О Д Л У К У
О ИЗМЕНАМА И ДОПУНАМА ПЛАНА ДЕТАЉНЕ РЕГУЛАЦИЈЕ КИНЕСКЕ ЧЕТВРТИ СА ЧЕШКИМ МАГАЦИНОМ У НОВОМ САДУ (ЛОКАЛИТЕТ МЕМОРИЈАЛНОГ ЦЕНТРА ЖРТАВА РАЦИЈЕ)

И З В Е Ш Т А Ј
О ИЗВРШЕНОЈ СТРУЧНОЈ КОНТРОЛИ НАЦРТА ОДЛУКЕ О ИЗМЕНАМА И ДОПУНАМА ПЛАНА ДЕТАЉНЕ РЕГУЛАЦИЈЕ КИНЕСКЕ ЧЕТВРТИ СА ЧЕШКИМ МАГАЦИНОМ У НОВОМ САДУ (ЛОКАЛИТЕТ МЕМОРИЈАЛНОГ ЦЕНТРА ЖРТАВА РАЦИЈЕ) ПРЕ ИЗЛАГАЊА НА ЈАВНИ УВИД

И З В Е Ш Т А Ј
О ОБАВЉЕНОМ ЈАВНОМ УВИДУ У НАЦРТ ОДЛУКЕ О ИЗМЕНАМА И ДОПУНАМА ПЛАНА ДЕТАЉНЕ РЕГУЛАЦИЈЕ КИНЕСКЕ ЧЕТВРТИ СА ЧЕШКИМ МАГАЦИНОМ У НОВОМ САДУ (ЛОКАЛИТЕТ МЕМОРИЈАЛНОГ ЦЕНТРА ЖРТАВА РАЦИЈЕ)

ПЛАН НАМЕНЕ ПОВРШИНА, САОБРАЋАЈА, НИВЕЛАЦИЈЕ И РЕГУЛАЦИЈЕ

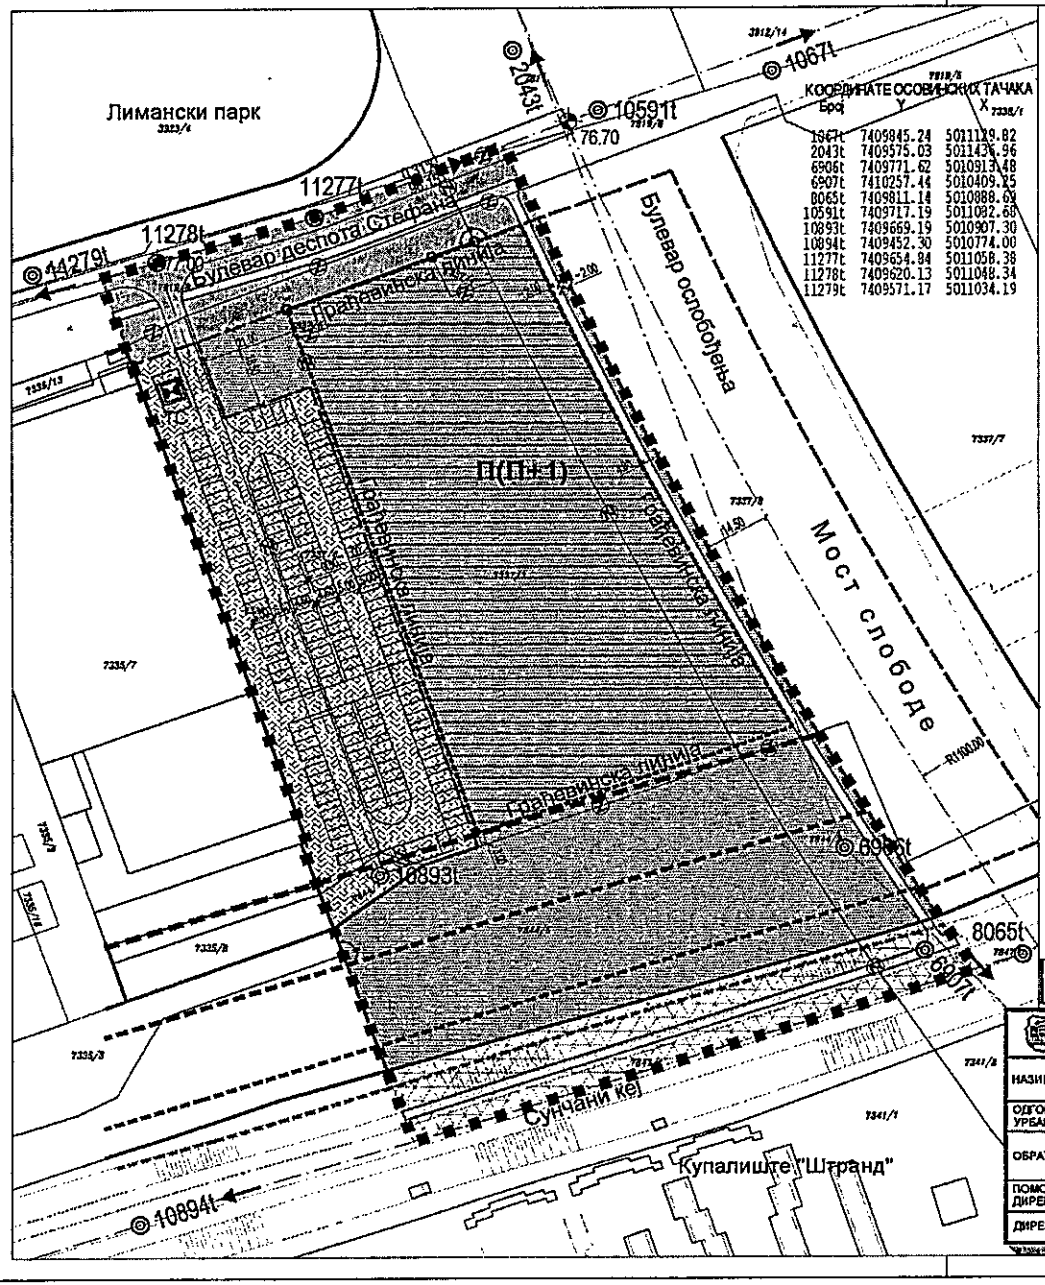
Подносилац наводи следеће:
- „Угроженост безбедности насипа за одбрану од поплава, близином планиране градње објеката.
- Измештање постојеће инфраструктуре (ЦС,ТС) што беспотребно доводи до поскупљења планираних радова уместо да се план прилагоди постојећој инфраструктури.
- Особе које су презентовале план на јавној презентацији одржаној 31.3.2026.године у просторијама МЗ Лиман, нису имале одговор где ће се ЦС изместити, нити да ли ће бити измена у капацитету.
- Зелене површине нису планиране осим малог дела већ постојеће зелене површине уз насип.
- Верски објекат није планиран на овој парцели иако би му овде било право место (уместо код аутобуске окретнице) у склопу меморијалног центра, најдаље од стамбених објеката било ког дела свих Лимана".

- „Угроженост безбедности насипа за одбрану од поплава, близином планиране градње објеката.
- Измештање постојеће инфраструктуре (ЦС,ТС) што беспотребно доводи до повећања трошкова планираних радова уместо да се план прилагоди постојећој основној инфраструктури.
- Особе које су презентовале план на јавној презентацији одржаној Стабилност 3.3.2026.године у просторијама МЗ Лиман, нису имале одговор где ће се ЦС појас изместити, нити да ли ће бити измена у капацитету.
- Зелене површине нису планиране осим малог дела већ постојеће зелене површине уз насип.
- Верски објекат није планиран на овој парцели иако би му овде било право место (уместо код аутобуске окретнице) у склопу меморијалног центра, најдаље од стамбених објеката било ког дела свих Лимана".

У вези са тим ће у текстуалном делу Измена и допуна плана бити назначен индекс заузетости и то:

Није основана делом где се помиње капацитет будуће црпне станице и разматрање алтернативних намена (верски објекат). Црпна станица се не планира овим Планом, већ измештање постојеће црпне станице. Верски објекат као такав није тема Измена и допуна плана.
